Znak: ZN.UR.5183.3.6.2019

Świętokrzyski Wojewódzki Konserwator Zabytków w Kielcach, odpowiadając na pismo Urzędu Miejskiego w Stąporkowie, Znak: BIN.042.2.2018/SD z dnia 2019-02-25 (data wpływu 25.02.2019) w sprawie wydania opinii w związku planowaną realizacją zadania inwestycyjnego polegającego na remoncie i modernizacji instalacji technicznych zabytkowego budynku Publicznej Szkoły Podstawowej nr 1 w Stąporkowie, położonym w miejscowości Stąporków, przy ulicy 1 Maja 18, na działce nr ewid. 2991 (Obręb - Stąporków), opiniuje pozytywnie za stanowiska konserwatorskiego powyższy zamiar inwestycyjny, z uszczegółowionymi poniżej uwagami co do przedstawionego zakresu prac.

Propozycja Nr 2

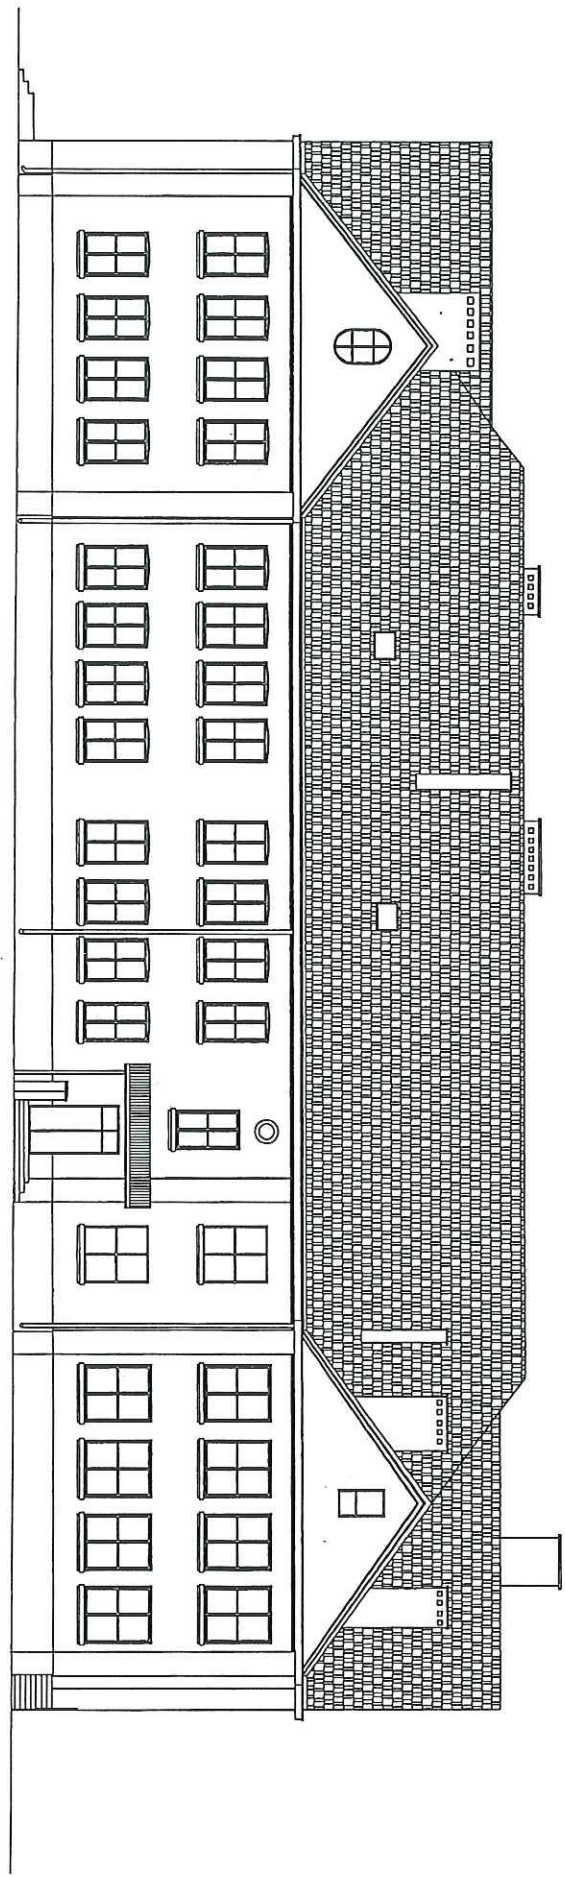
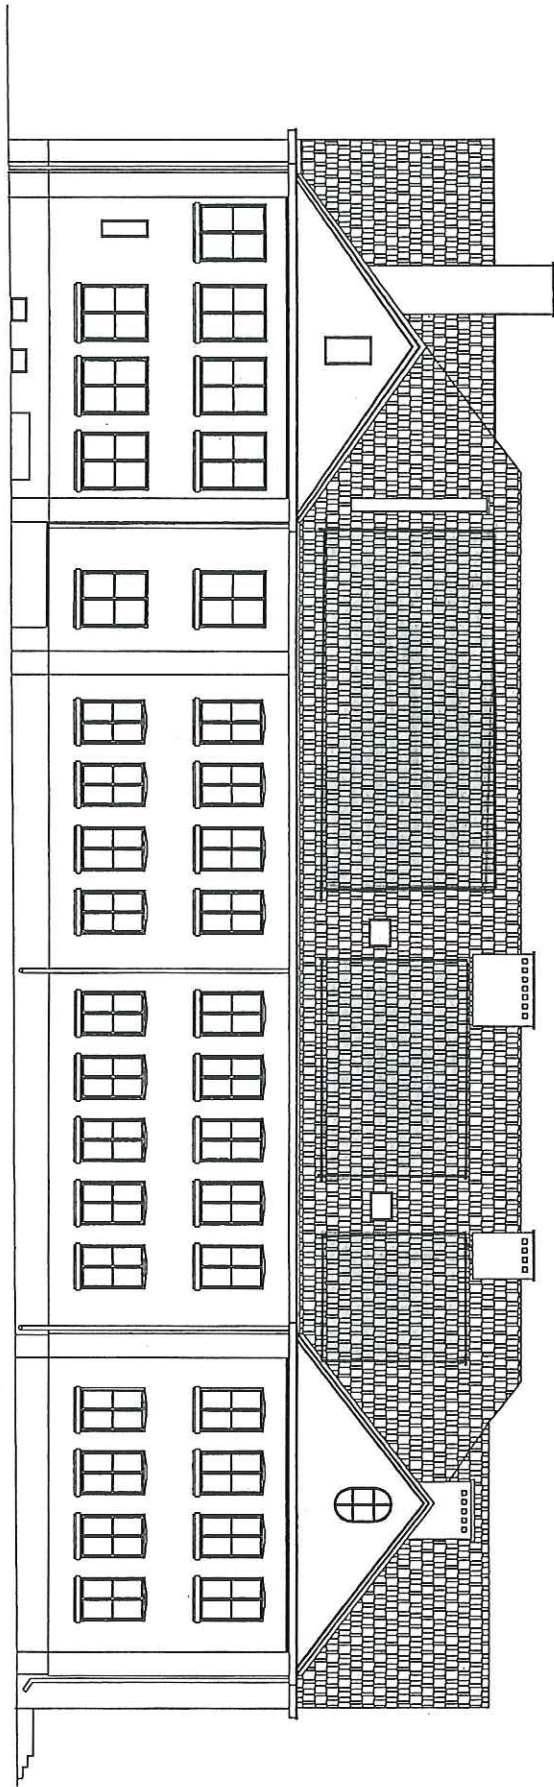
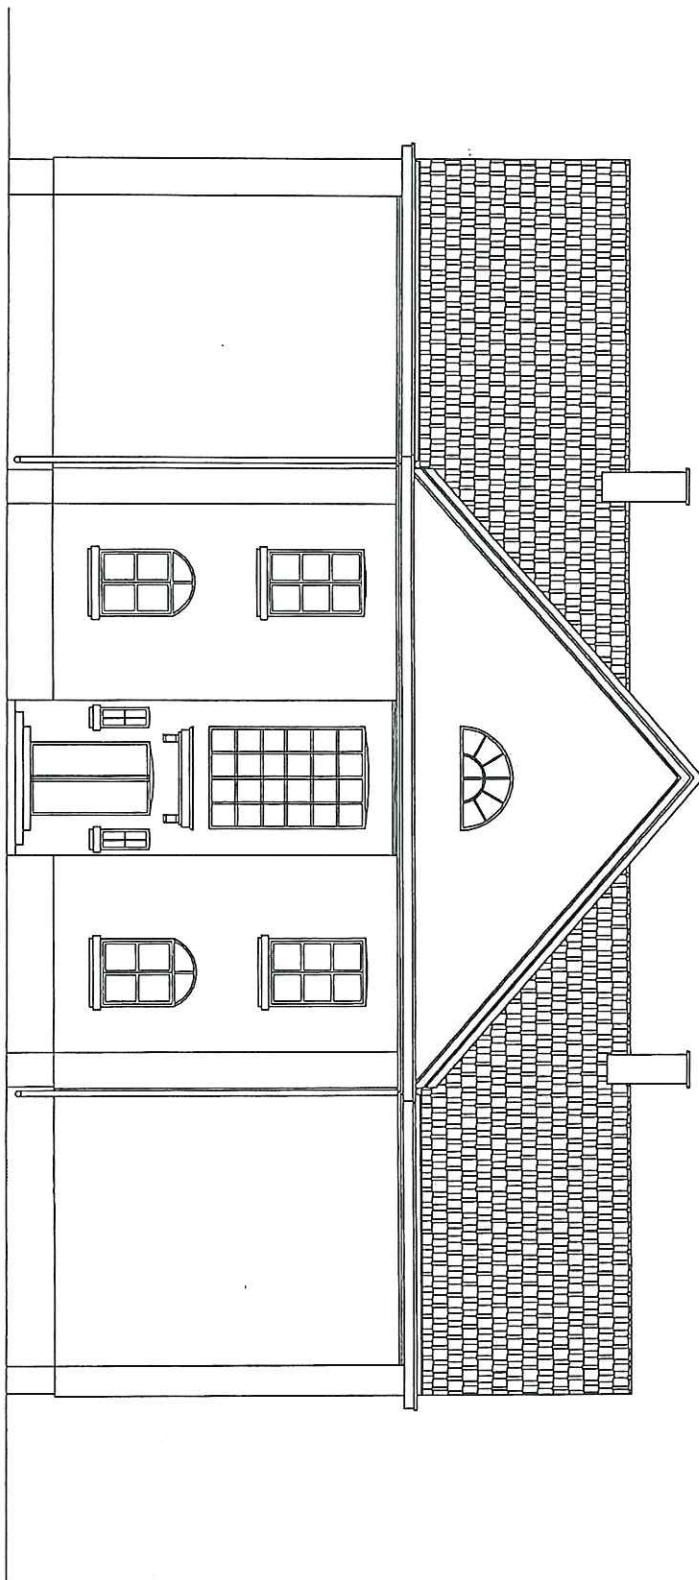
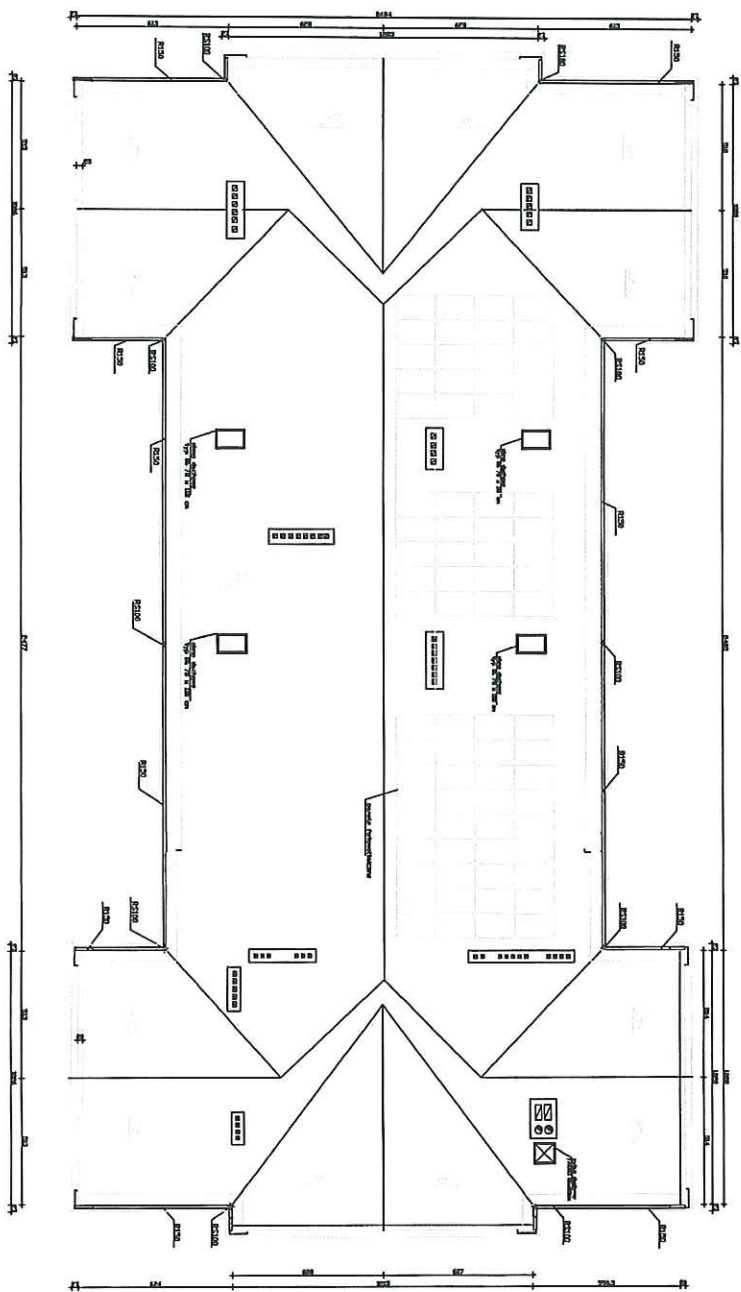
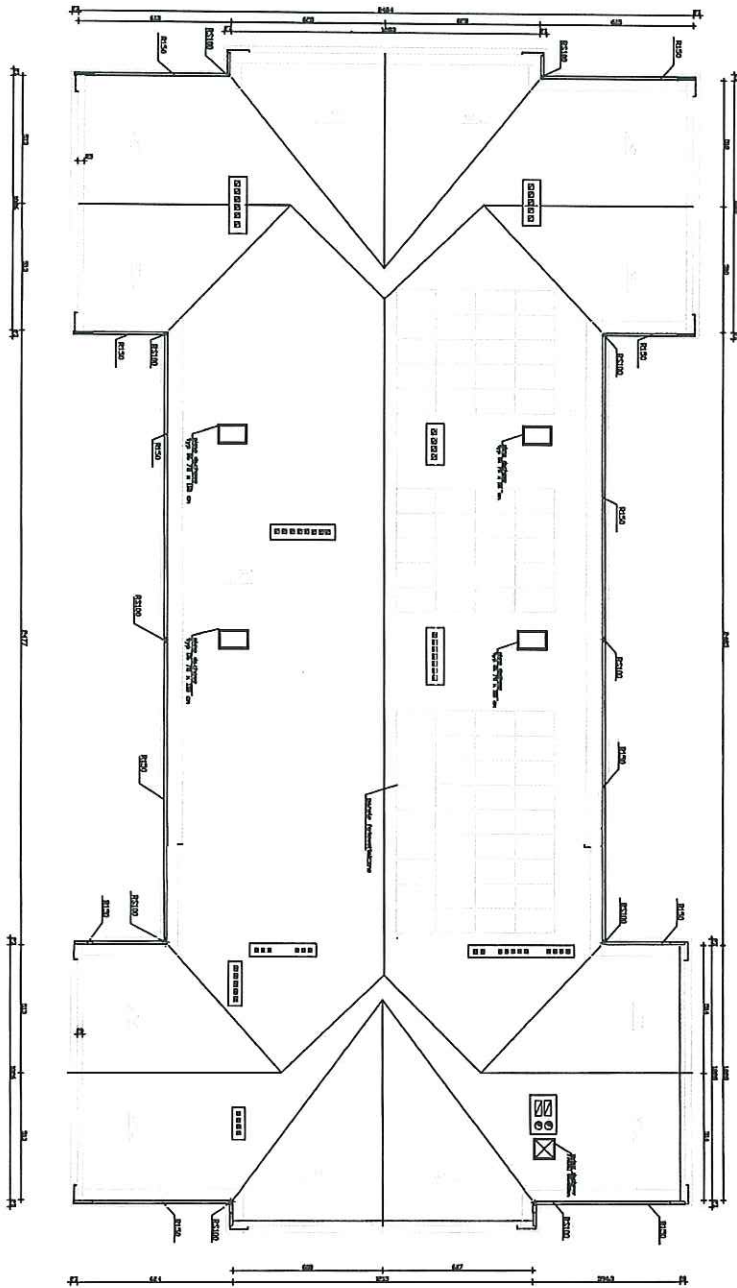
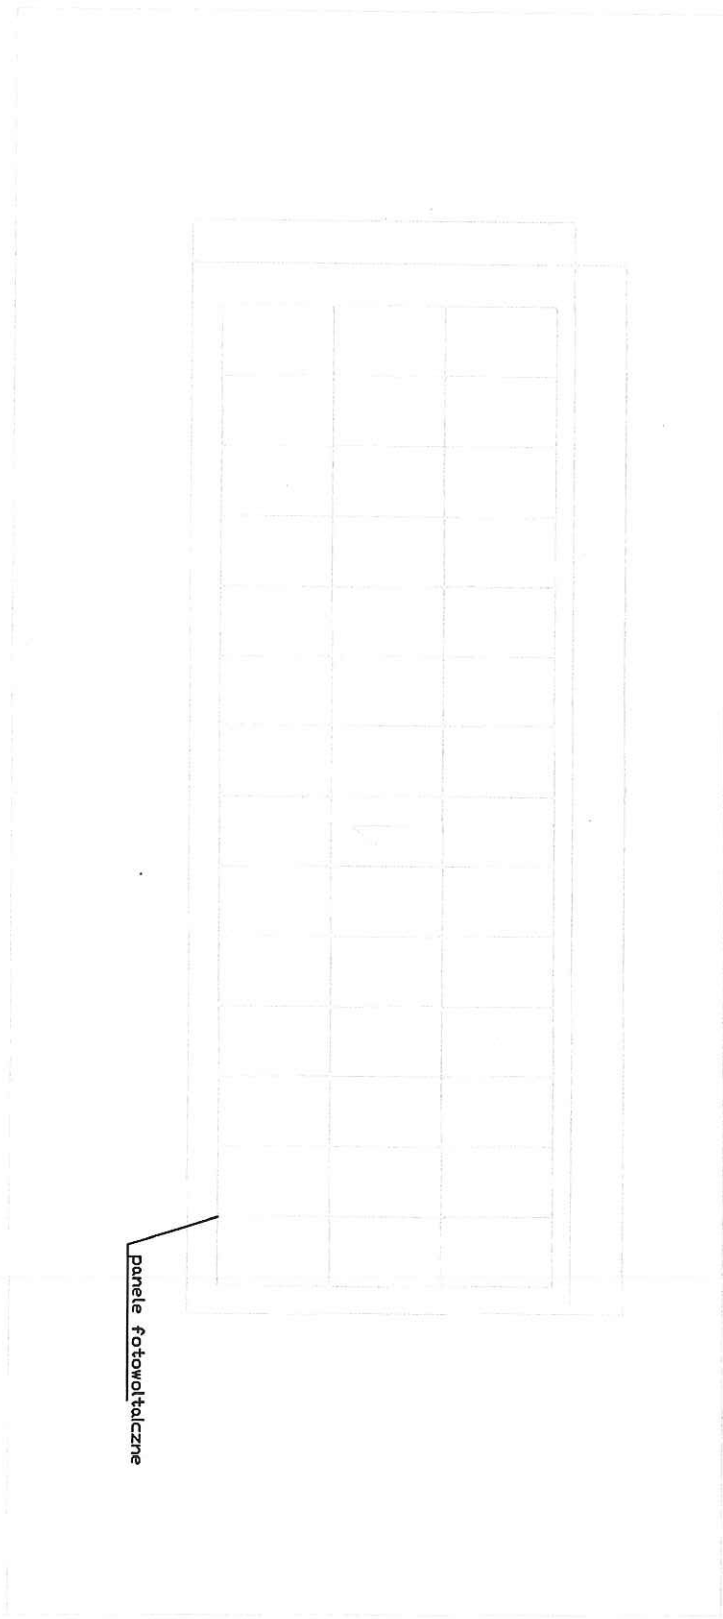
- 4) Wprowadzenie ekologicznej instalacji fotowoltaicznej winno być przeprowadzone w większości na terenie nieruchomości i na budynkach pomocniczych. Na budynku głównym należy zastosować panele fotowoltaiczne na połaciach dachowych nie widocznych od frontu budynku i od strony ulicy 1 Maja. Ze względu na zachowanie estetyki pierwotnych widoków na budynek akceptuje się, nadesłany E-Mailem, wariant nr 2 propozycji umieszczenia paneli fotowoltaicznych na budynku szkoły.
